【注意事項】

R20TS0595JJ0100

RX ファミリ

CAN API Firmware Integration Technology,

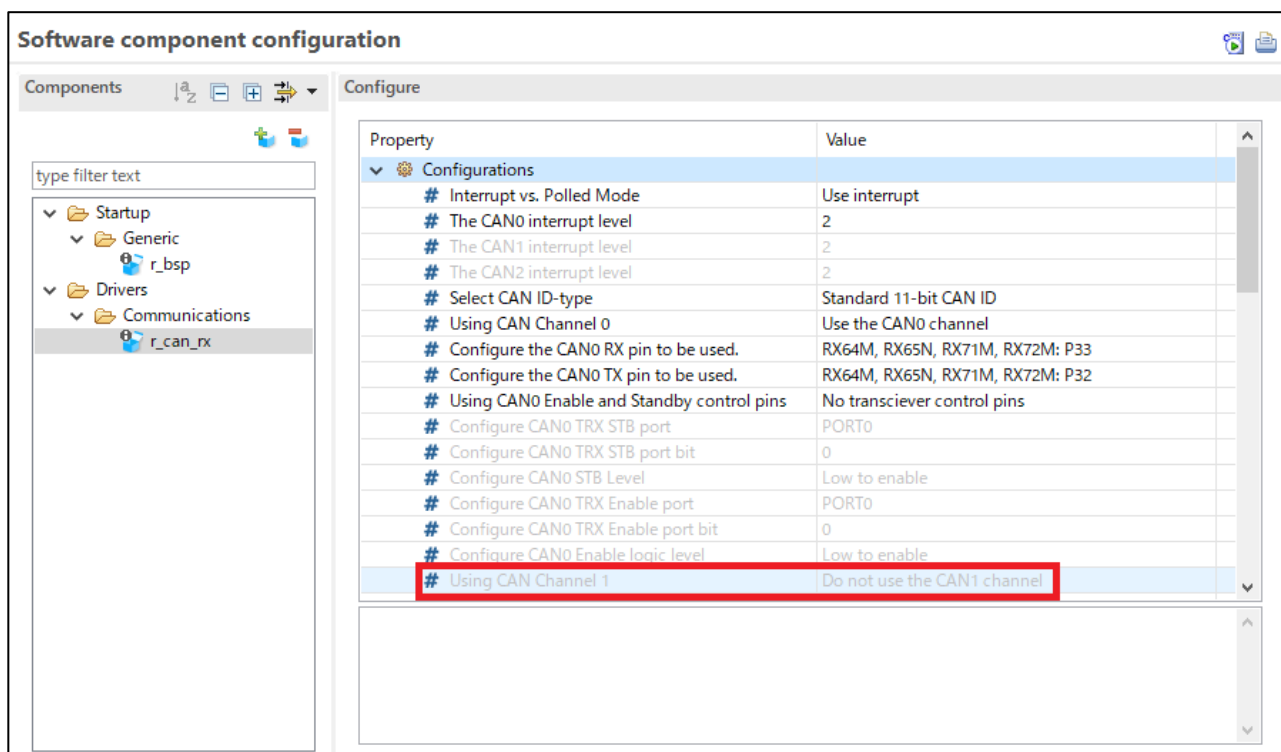
スマート・コンフィグレータを使用して、CAN Channel 1 のコンフィグレーションができません。

以下の画像のように、Using CAN Channel 1 の Value を操作できません。

CAN FIT モジュールの r_can_rx_vX.XX.mdf (注1)に赤文字の処理を追加してください。
